Dodatek č. 13

Tímto Dodatkem se mění rozsah prací na díle s názvem „**REKONSTRUKCE OBJEKTU Č. P. 200 K. Ú. STRAŠNICE NA ZÁKLADNÍ ŠKOLU PRAHA 10 - STRAŠNICE**“, a to následovně:

Projekt: Rekonstrukce objektu č. p. 200 k.ú. Strašnice na základní školu Praha 10 – Strašnice
Objednatel: Městská část Praha 10
Zhotovitel: „ZŠ Strašnice – OHLA ŽS & SYNER“
Název dokumentu: Změnový list č. 22

Změna vyvolaná / požadovaná: Zhotovitelem / Objednatelem	Číslo změnového listu: 22
Profese / konstrukce: Hrubé podlahy / výkopy	Datum vydání: 11.12.2024
Stavební objekt: 02.1.1 - Podlahy - bourání + nový stav VON - VRN+ON	Název změny: Založení hrubé podlahy gastro 1PP

VÝŠKOVÉ, ZÁMĚŘENÍ
STŘEDNÍ DESKY
1.NP

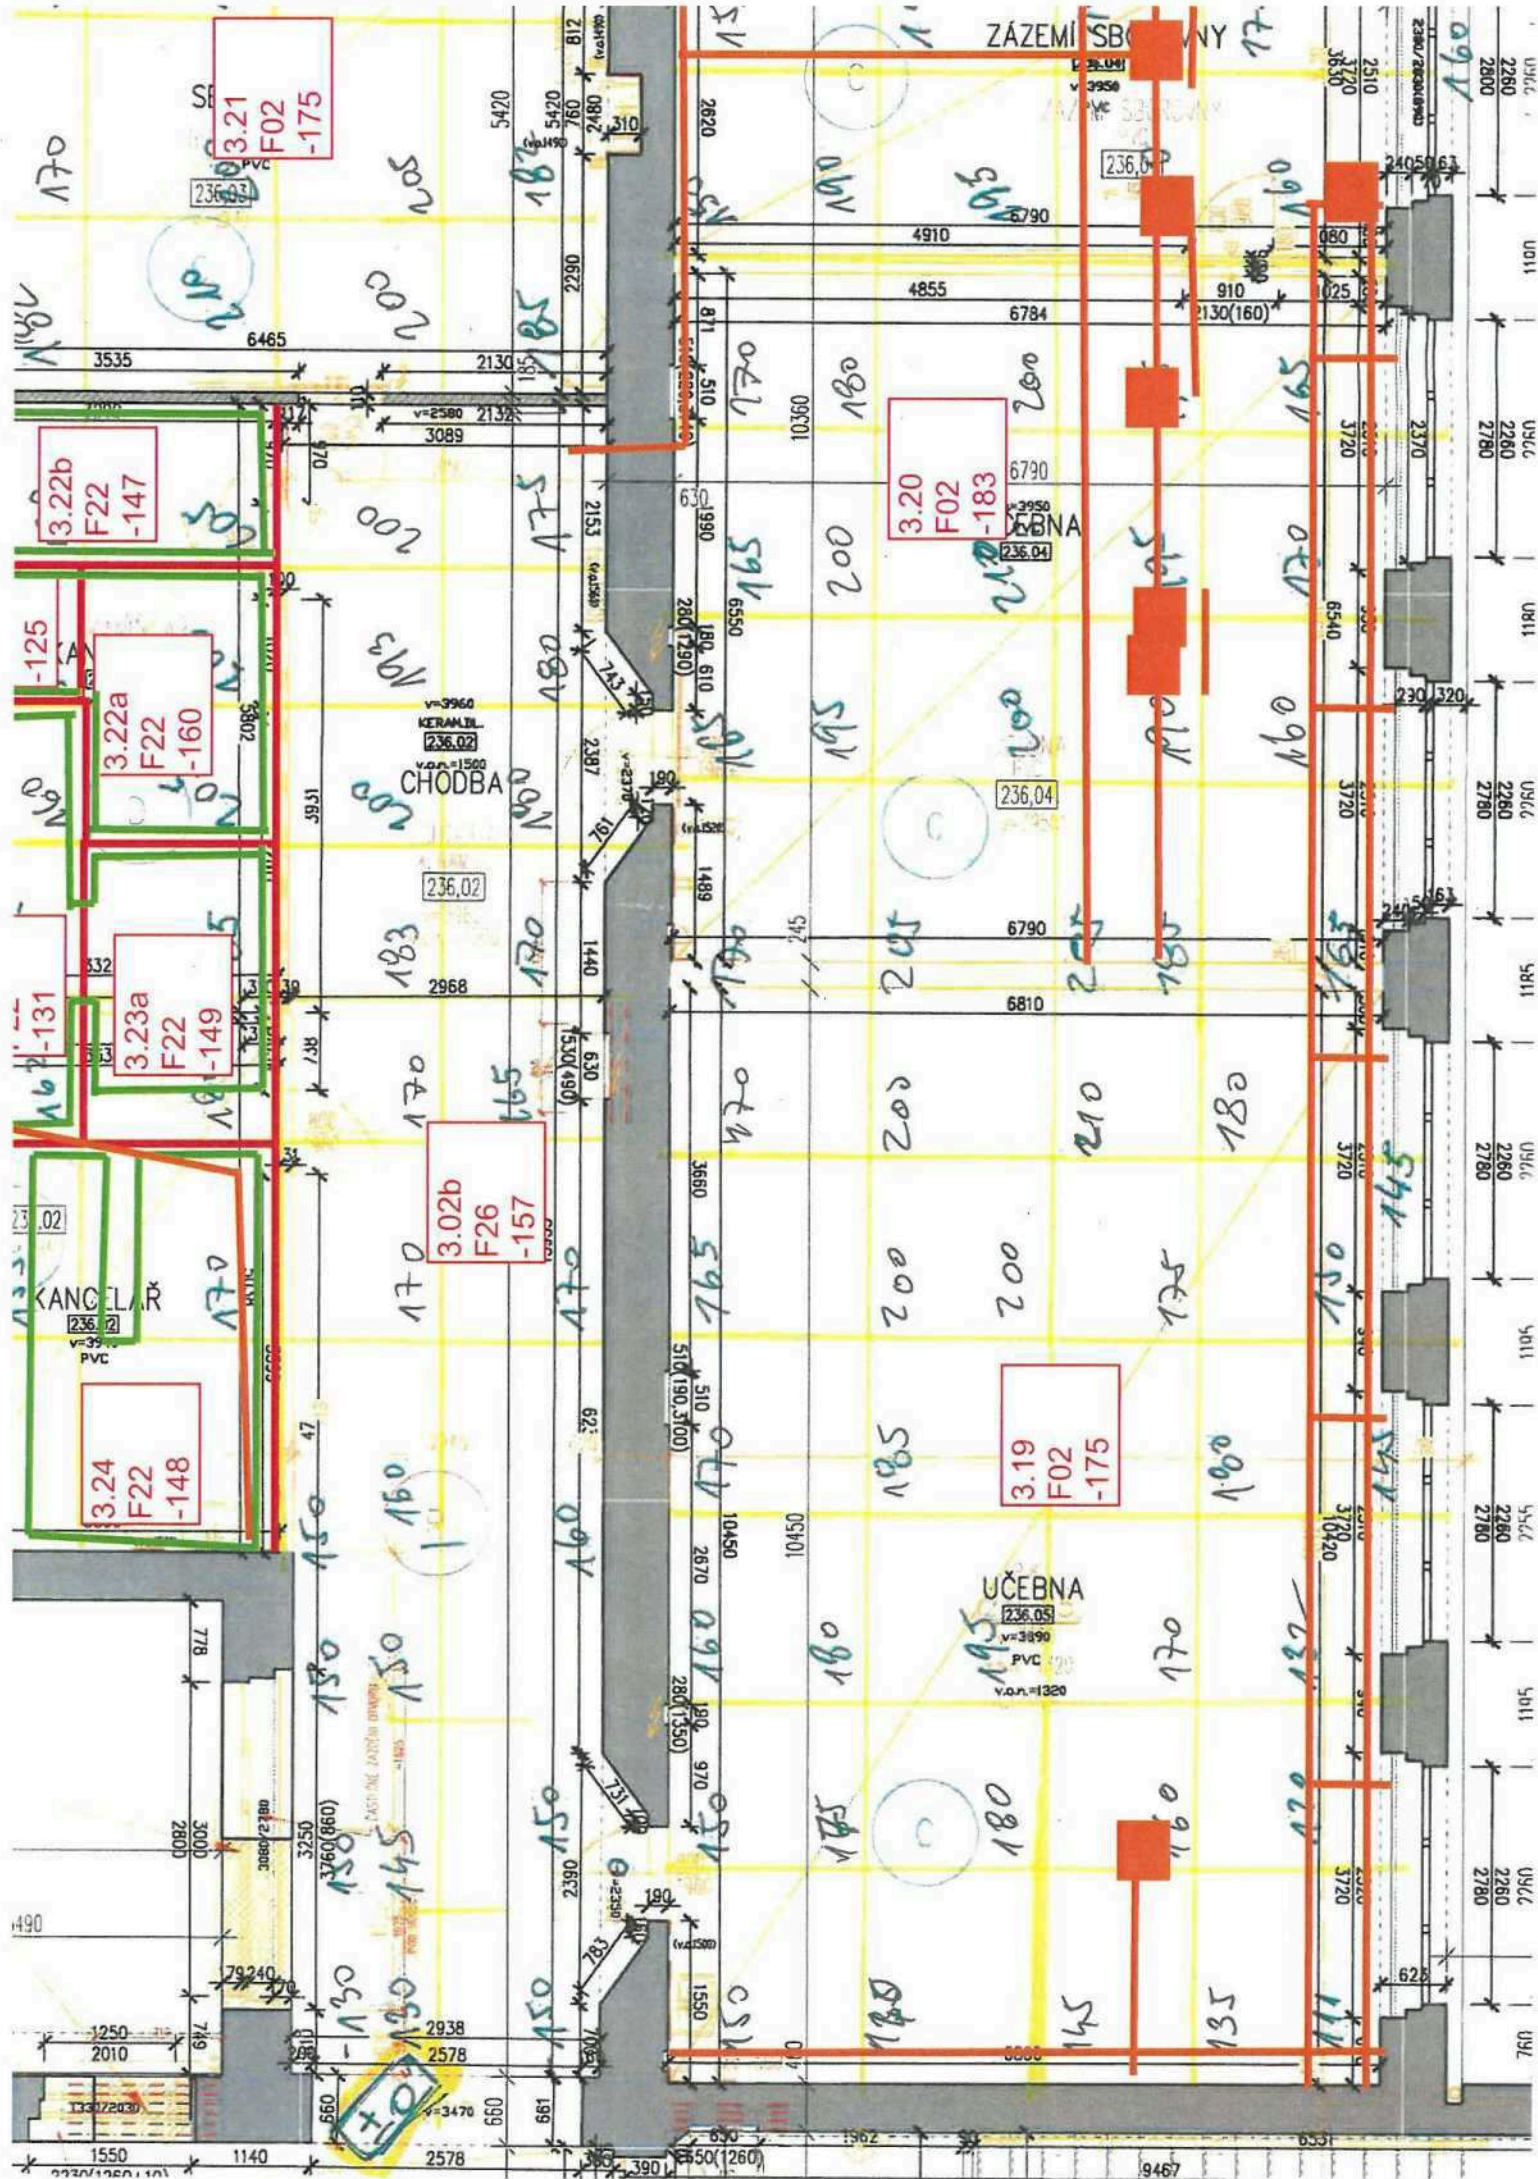
V rámci přípravy stropů pro realizaci hrubých podlah bylo zjištěno, že stávající nosné stropní konstrukce jsou v rozličných výškách vůči finální čisté podlaze. To znamená na každé patro a téměř každou místnost jinou výšku hrubých podlah pomocí násypů a celkové skladby. Samotná aktualizace DPS z roku 2023 toto nedokázala ošetřit. GD provedl zaměření skutečných výšek odhalených konstrukcí, a zjistil rozdílnost tloušťek nových podlah, která je nutná upravit dle skutečnosti. Samotné násypy je možné realizovat max do tloušťky vrstvy 10-100mm. Další hluchý prostor je zapotřebí vyplnit kročejovou izolací z polystyrénu EPS (tl. 50mm) anebo XPS (tl. nad 50mm). Dřevěný záklop stropů byl ve spárách desek zapěněn a přeložen geotextilií, pro zabránění propadu násypu stropem.

Zaměření skutečnosti je dle stávající finální skladby na chodbě, která sama o sobě oplývá křivostí v rámci celého objektu cca +/-40mm.

Dodatečně je nutno vyvrtat prostupy do ocelových I profilů stropů na 2 a 3NP pro propojení ÚT rozvodů umístěných projektem pod skladbu podlah v místnostech, kde není možné projít rozvody nad I profily (díky rozličných výšek podlah)

podlahové krabice - sborovna 3.09

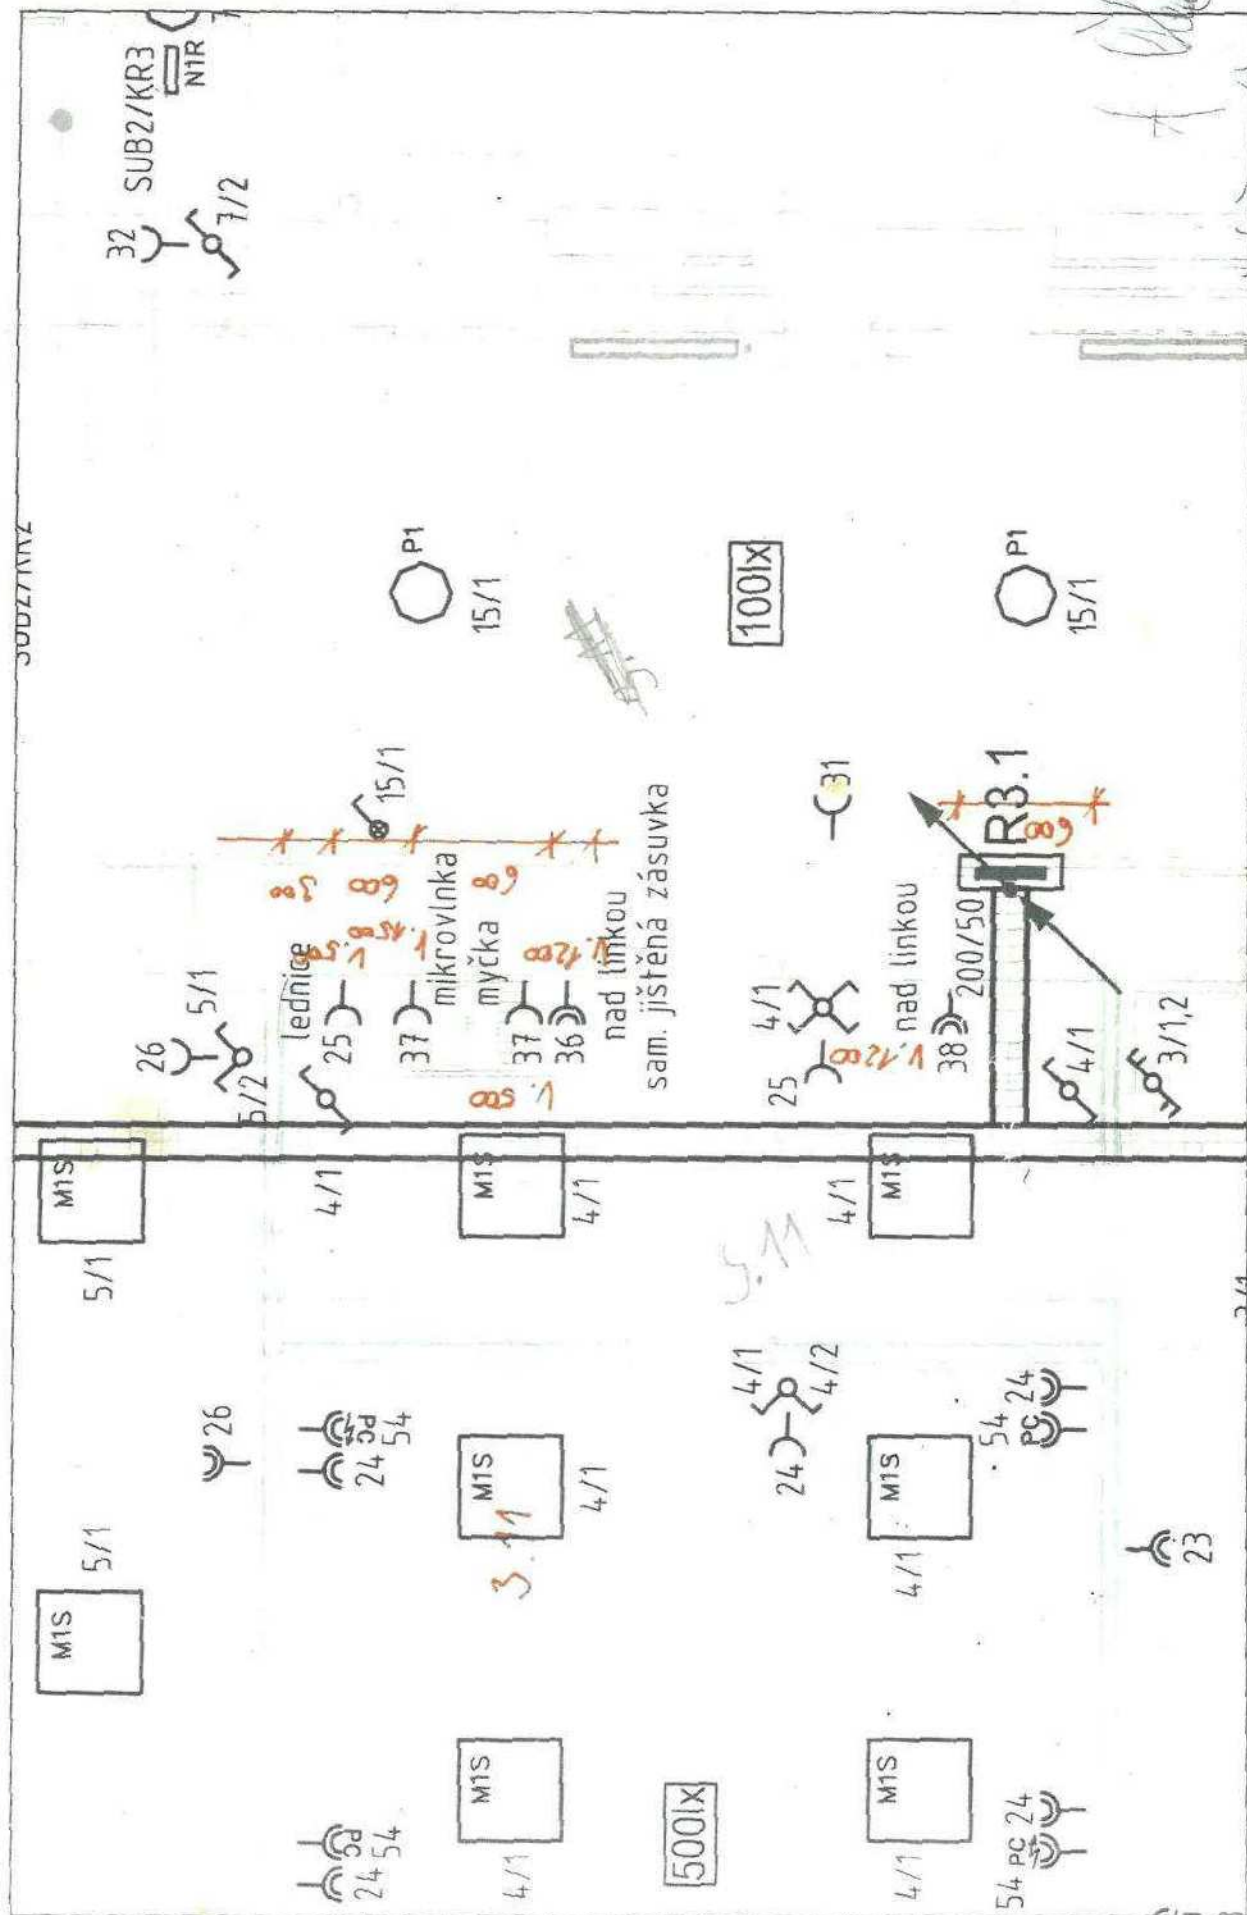
- 24) m.č.2.24 přesun vypínače z důvodu stav.kolize - - jednou už bylo provedeno, a pak předěláno po aktualizaci ARS výkresů
- 25) m.č.3.09 přidání podlahových krabic dle změny z 21.6.2024 - doplnění podlahových krabic, které nebyly řešeny v ZL 85
